Projet de 7 éoliennes de 180m de haut à Lupsault et Oradour

**Contribution à l'enquête publique
relative au
Projet de 7 éoliennes de 180m de haut à
Lupsault et Oradour.**

Contribution à l'enquête publique relative au projet éolien de La Couture
Projet de 7 « Eoliennes » de 180 m à Oradour-Lupsault 16140
de Michel JANNET rue du Moulin du Coudret 16140 Oradour

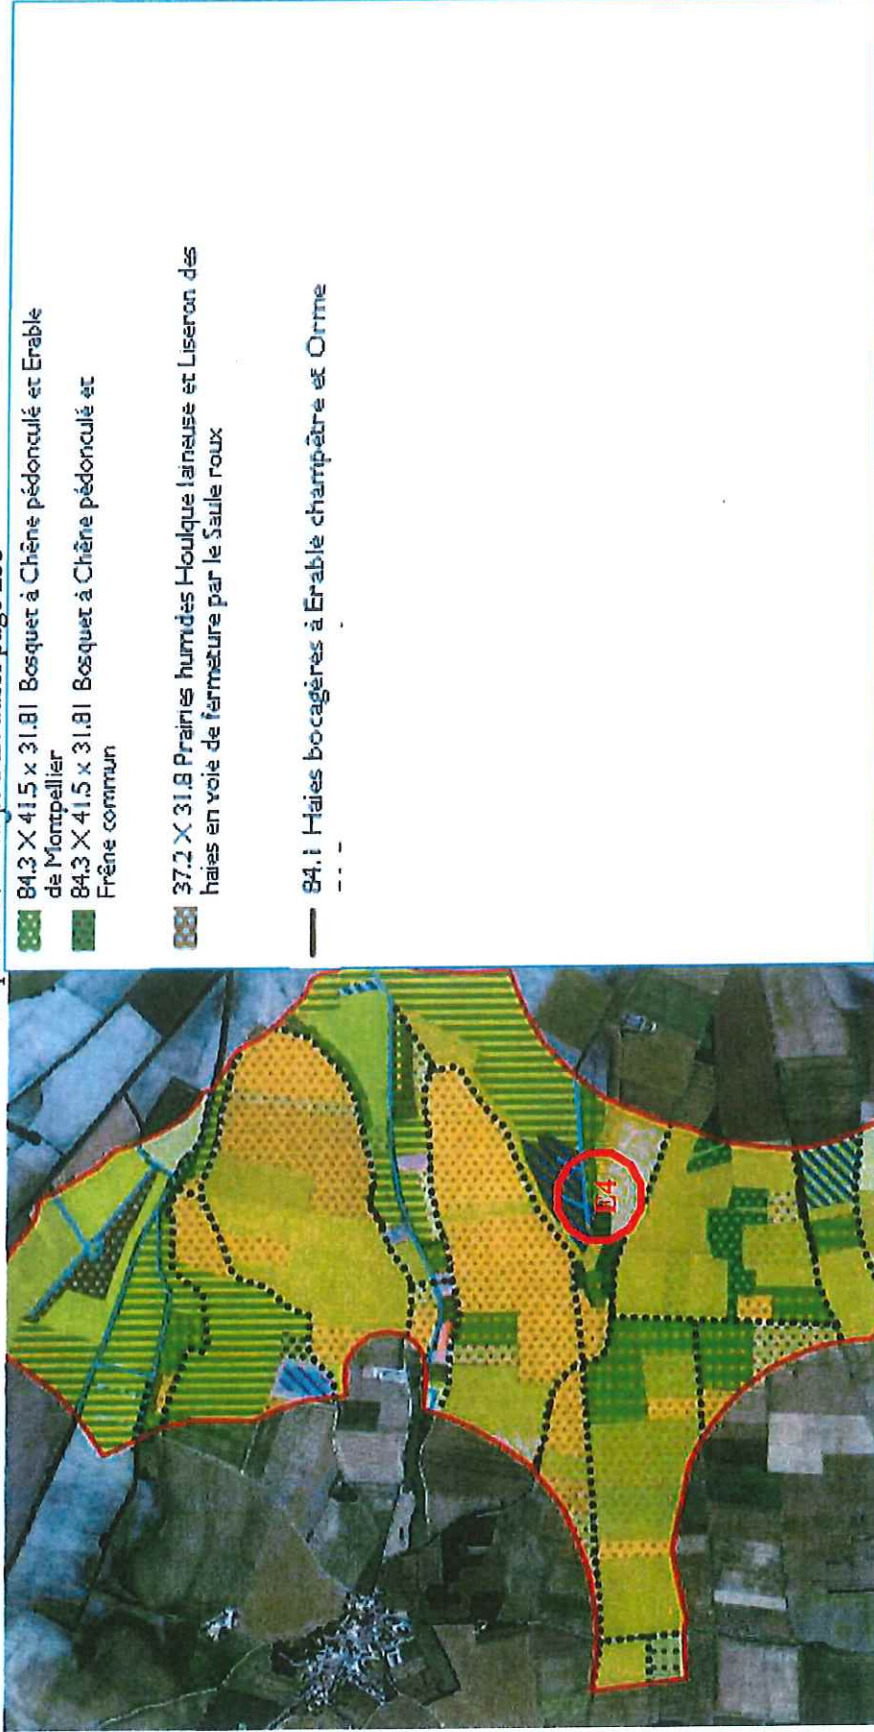
- Ce site à proximité de Natura 2000 (0,4KM : Confere Etude d'impact Chapitre 2 page 87), et limitrophe à la ZNIEFF et ZPC des « Plaines de Nere à Gourville » (voir annexe) a une faune exceptionnelle à protéger. (Extrait Chapitre 2 de l'étude d'impact page 87)

- **Pas conforme aux recommandations de la LPO (Ligue Protectrice des Oiseaux) :** Ce site à proximité de Natura 2000 (0,4Km de la zone NATURA 2000,et 0Km de la ZNIEF représente un réel danger pour la faune, alors que la LPO (Ligue protectrice des Oiseaux) préconise de ne pas mettre d'éolienne à moins de 1 Km.

Carte 39 : Enjeux faunistiques sur la ZIP

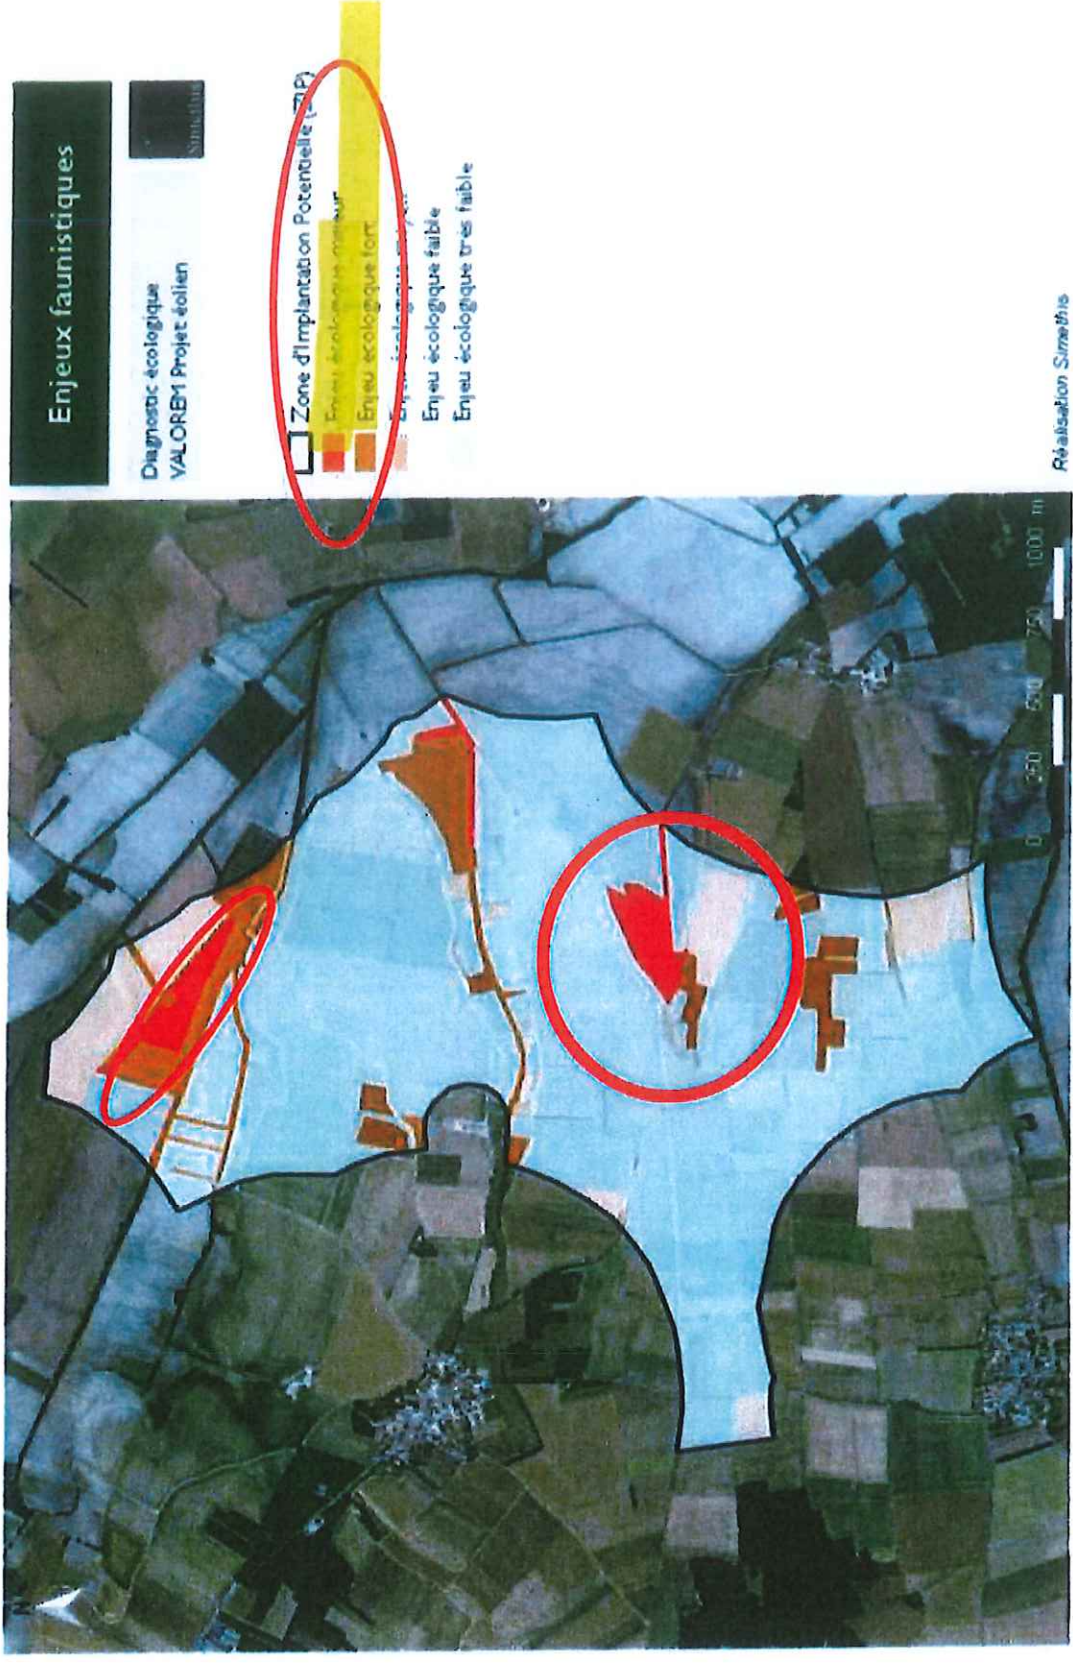
→ Les cours d'eau, les zones humides, les haies et bois à proximité représentent des enjeux écologiques majeurs.

→ Enjeux écologiques majeurs indiqués carte 39

L'emplacement des éoliennes prévu dans le lit de cours d'eau

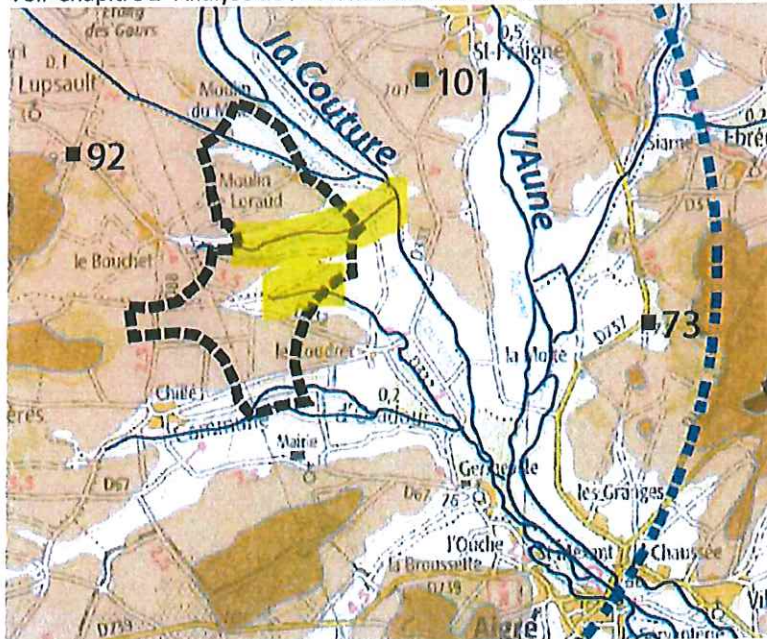
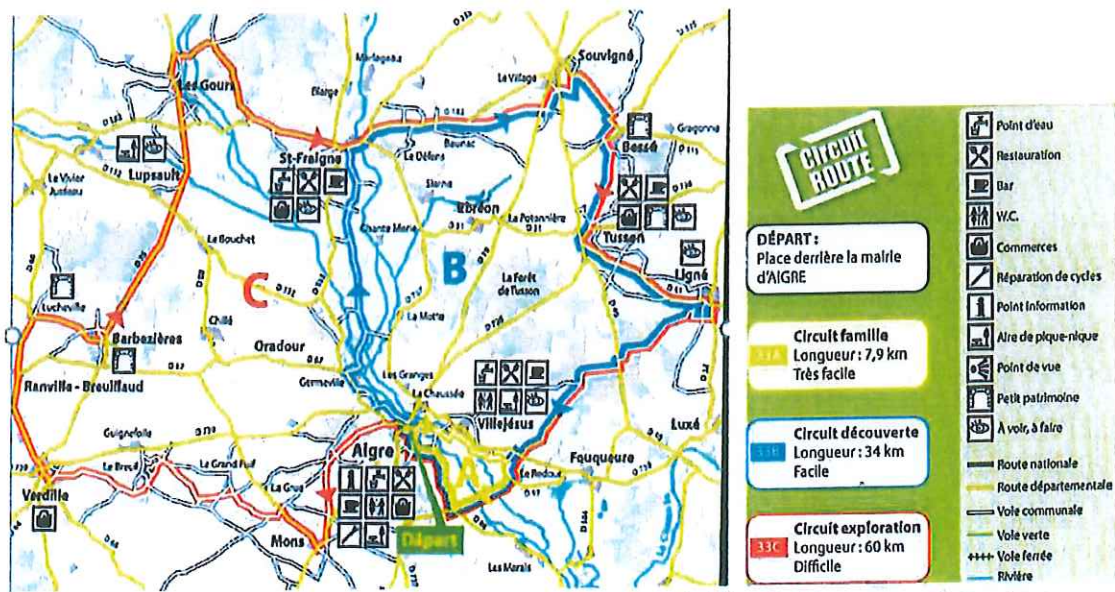
Voir Chapitre 2 - Analyse de l'état initial du site et de son environnement - Page 83

→ Détruire ces cours d'eau, c'est fragiliser tout le bassin de La Couture, détruire la faune et la flore

Autres ressources touristiques non mentionnées dans la conclusion de Valorem

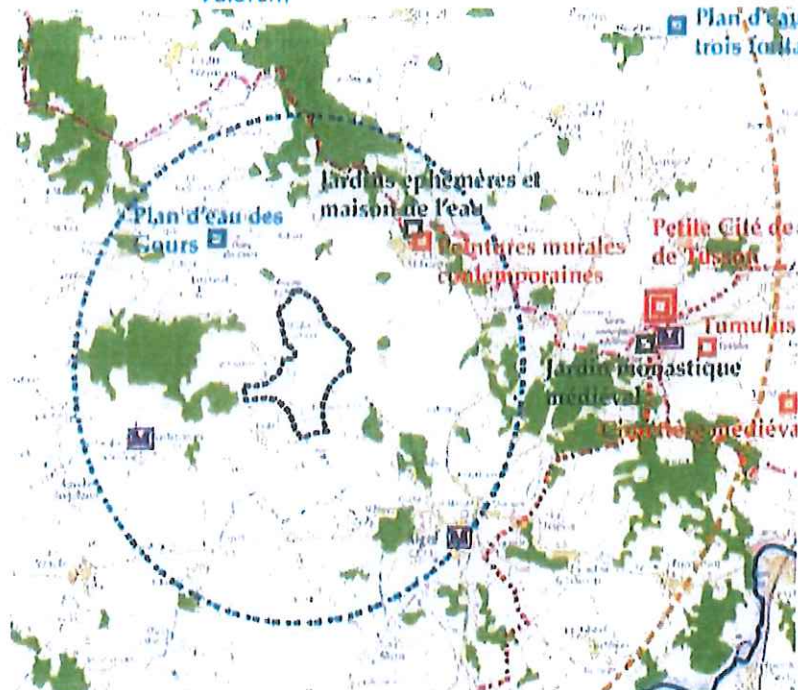
Cette « étude de l'impact » sur l'activité touristique ne mentionne pas le plan d'eau de Les Gours, de nombreux gîtes comme par exemple « la grange de Chillé » (www.lagrangedechille.com) à 800m de la zone, l'église de Barbezières, le château de Barbezières.... Seul le chemin de randonnée GR 36 qui passe à 2.9 km du projet, et Tusson est à 4km sont évoqués....

→ Le site du projet est en fait dans une zone avec de nombreux atouts pour développer le tourisme (Plan d'eau, piste cycliste, nombreux monuments...)

Agrandissement de la carte située page 77

La localisation du projet très près d'une concentration d'habitations

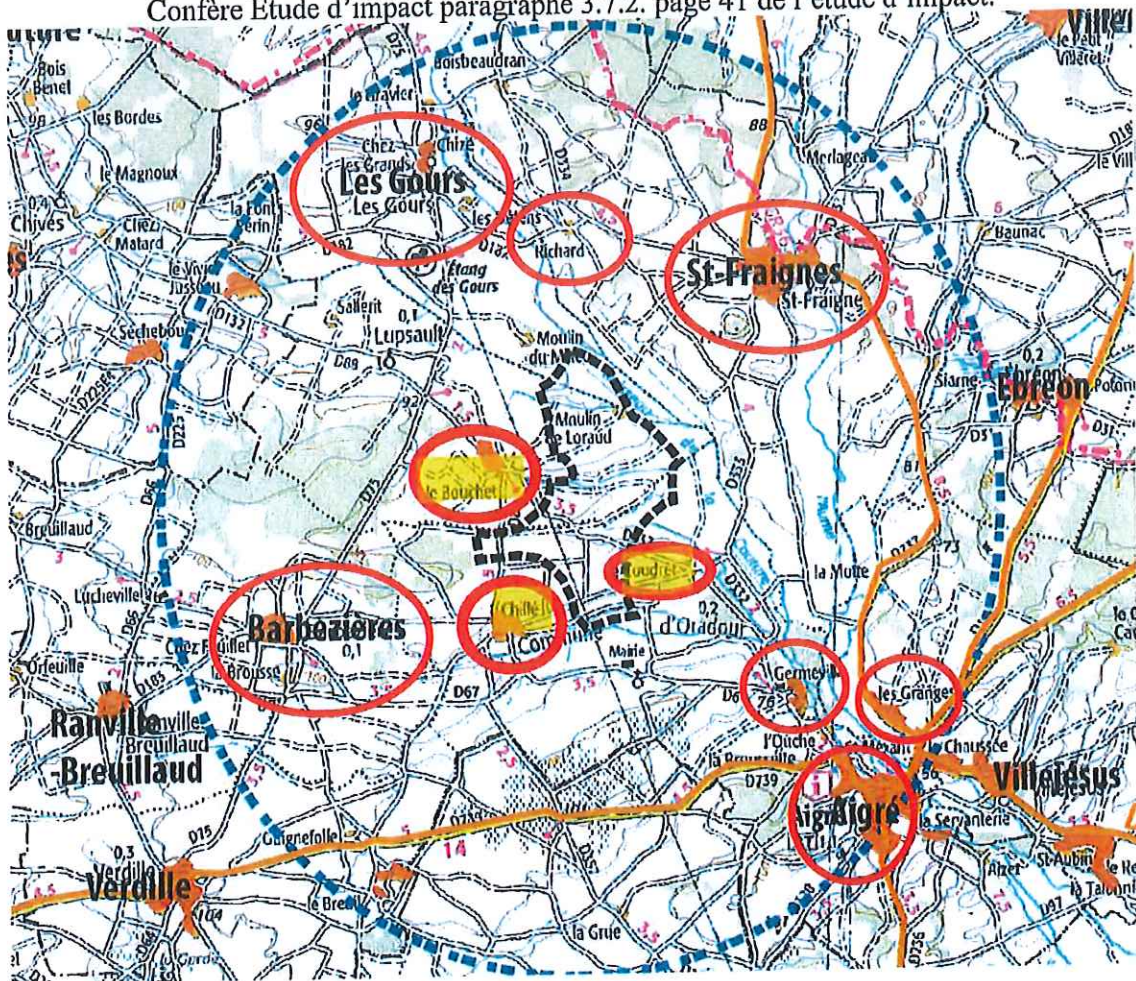
- Lieu-dit - Saint Etol - (Saint Fraigne) à 700 m au nord,
- Lieu-dit - La Conche - (Saint Fraigne) à 700 m au nord,
- Lieu-dit - Culasson - (Saint Fraigne) à 680 m au nord-est,
- Lieu-dit - Forgette - (Saint Fraigne) à 685 m au nord-est,
- Lieu-dit - Les Châtellers - (Saint Fraigne) à 1000 m au nord-est,
- Lieu-dit - La Prêe - (Saint Fraigne) à 700 m à l'est,
- Lieu-dit - Le Coudret - (Oradour) à 700 m au sud-est,
- Lieu-dit - Mairie d'Oradour - (Oradour) à 700 m au sud,
- Lieu-dit - Chillé - (Oradour) à 800 m au sud-ouest,
- Lieu-dit - Le Bouchet - (Lupsault) à 700 m à l'ouest,
- Lieu-dit - Gallard - (Lupsault) à 700 m au nord-ouest,
- Lieu-dit - Moulin du Milieu - (Les Gours), à 680 m au nord-ouest.

→ A moins de 800m, 8 hameaux et de 2 gros villages Le Bouchet, Chillé et un gros lieudit Le Coudret

→ Dans le cadre de ce projet, la liste complète des habitations dont la distance est inférieure à 1500m doit être rendue publique dans le dossier d'impact, ce qui n'est pas le cas.

Localisation précise : sur la commune d'Oradour

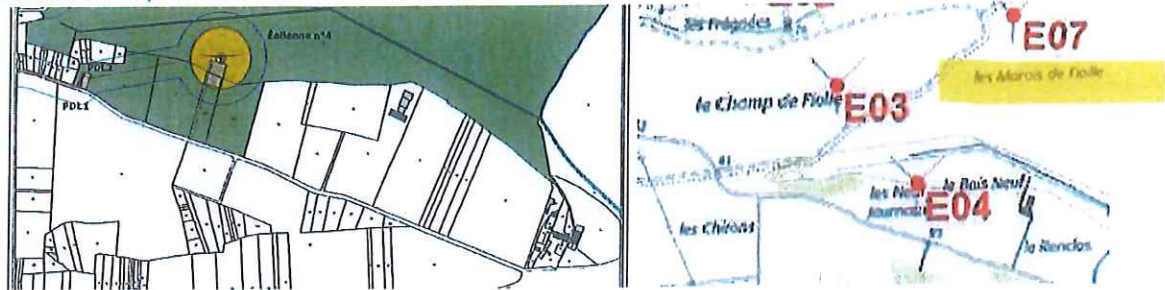
Concernant le risque inondation du site de l'éolienne E4, une étude de contrainte hydraulique a été menée montrant sa localisation en zone inondée par le bureau d'étude Artelia.

Zone humide (Marais d'Enfirole) avec enjeux faunistique et écologique majeurs

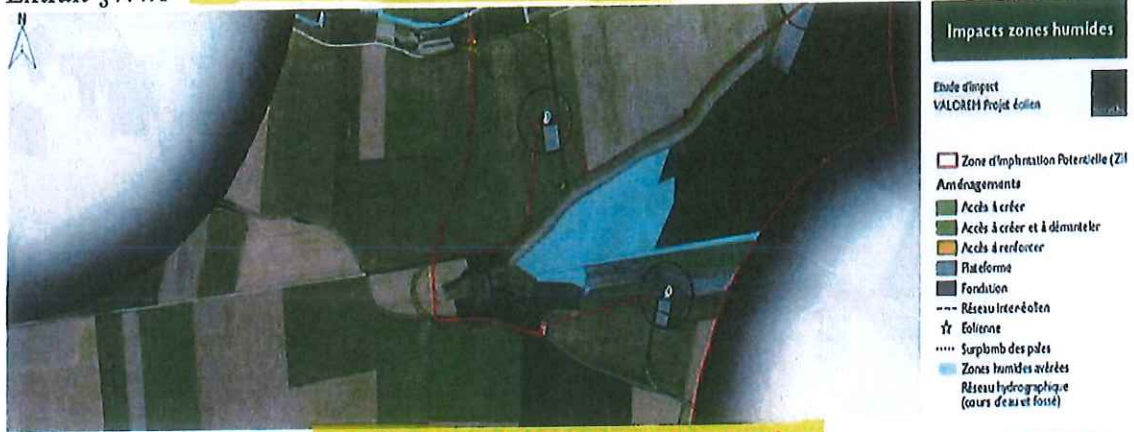
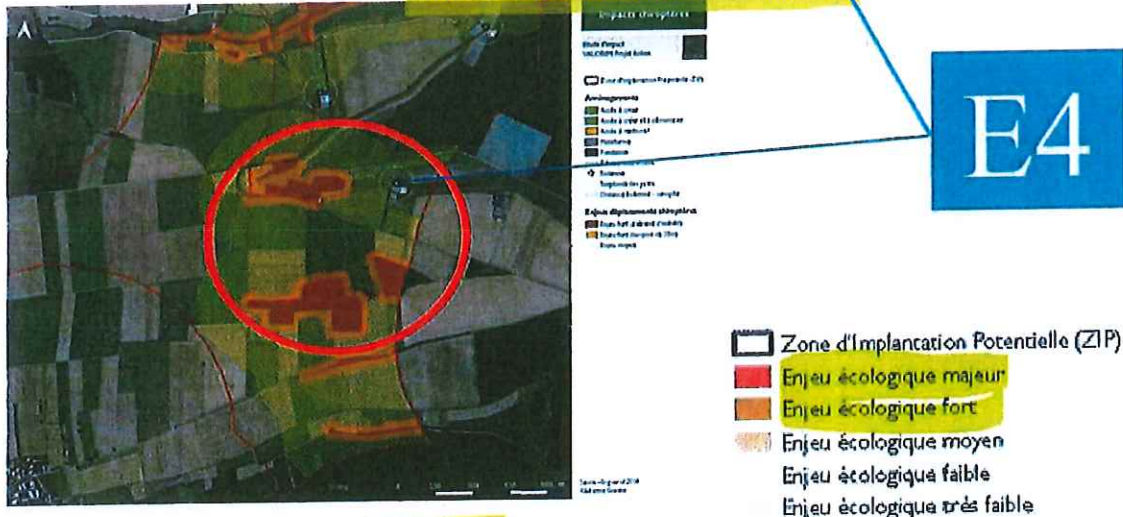
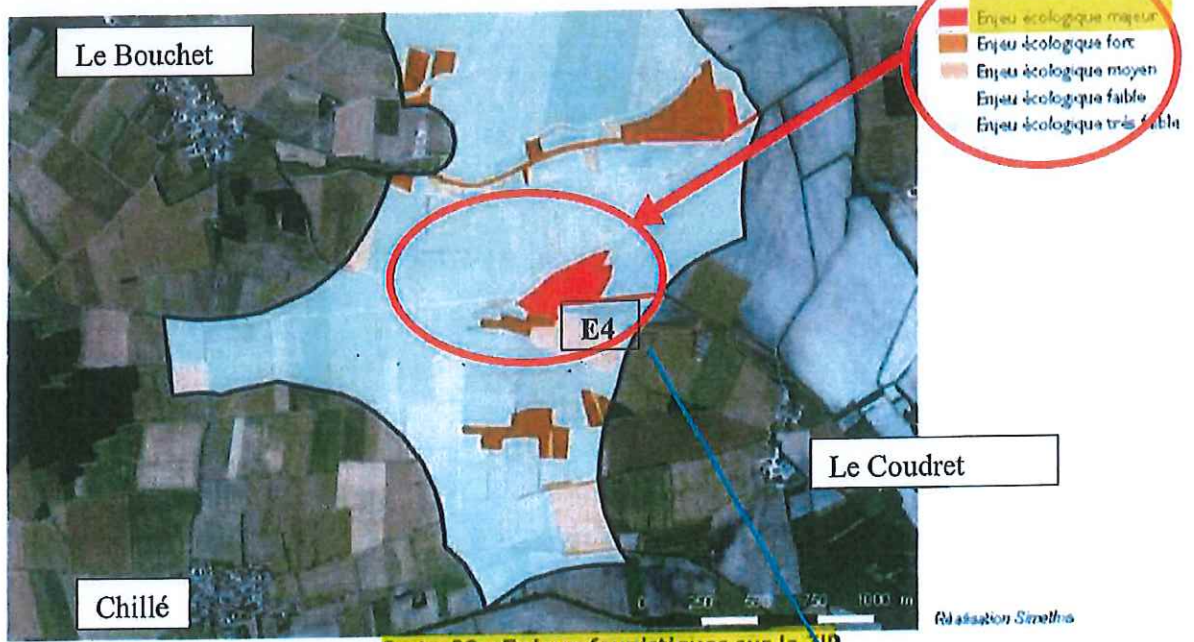
Les enjeux floristiques de la ZIP sont concentrés sur les zones humides : les prairies humides et ripisylves arborées et arbustives des cours d'eau présents sur la ZIP.

Enjeux faunistique et écologique majeur

Carte 11 : Anomalies du sous-sol - Aléa retrait / gonflement (source :

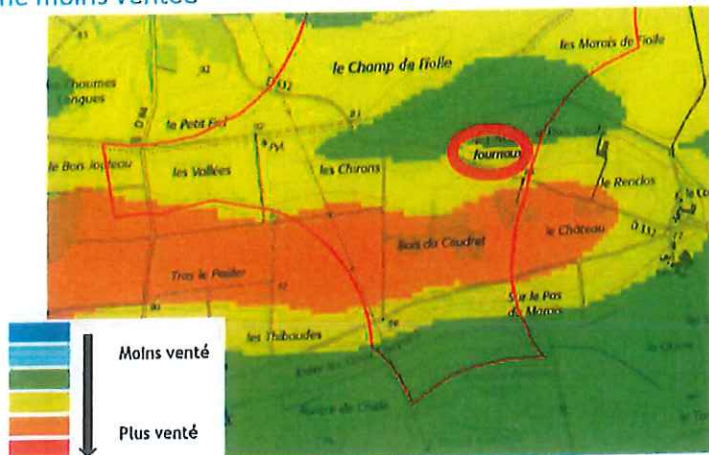
Zone avec sol en argile (retrait/gonflement) pour l'emplacement E4

→ Il existe donc un risque de non stabilité, et nous pouvons nous interroger sur la quantité de béton nécessaire pour le socle de cette éolienne située sur un cours d'eau, et les conséquences.

Carte 16 : Vitesse moyenne du vent à hauteur de moyeu

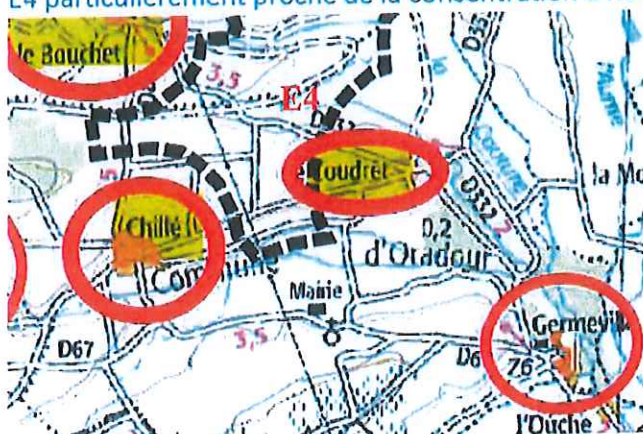
Zone moins ventée

E4 particulièrement proche de la concentration d'habitat au sud de la zone

Carte détaillée n° 9 et 12 ZNIEFF « Plaines de Nere à Gourville »

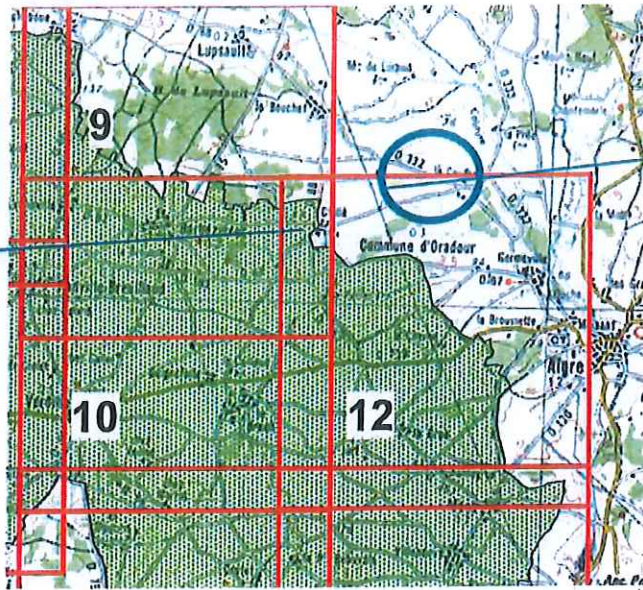
Chillé
lieux-dit de la commune d'Oradour en bordure de la ZNIEFF

ZONE de projet éoliennes à Oradour (voir ci-dessous pour plus de précisions)
